改善箇所説明図

改善の内容

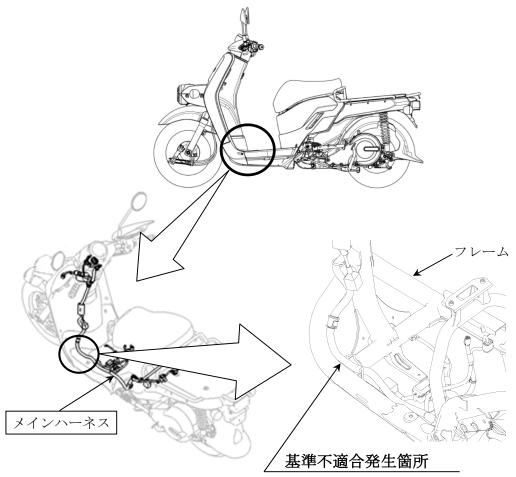
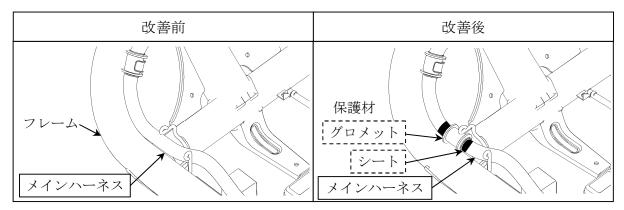
電気配線において、フレーム溶接時のスパッタ*除去指示が不適切なため、メインハーネスの通線部にスパッタが残留しているものがある。そのため、当該ハーネスがスパッタと干渉し、そのまま使用を続けると、電線の被覆が摩耗し、芯線が露出して短絡すると、前照灯、方向指示器、速度計等の作動不良や走行不能となるおそれがある。

全車両、メインハーネスの損傷を点検し保護材 (グロメット等) を追加する。また、メインハーネスが損傷している場合は対策品と交換する。

識別:車台番号打刻部付近に赤色の識別ラベルを貼付する。
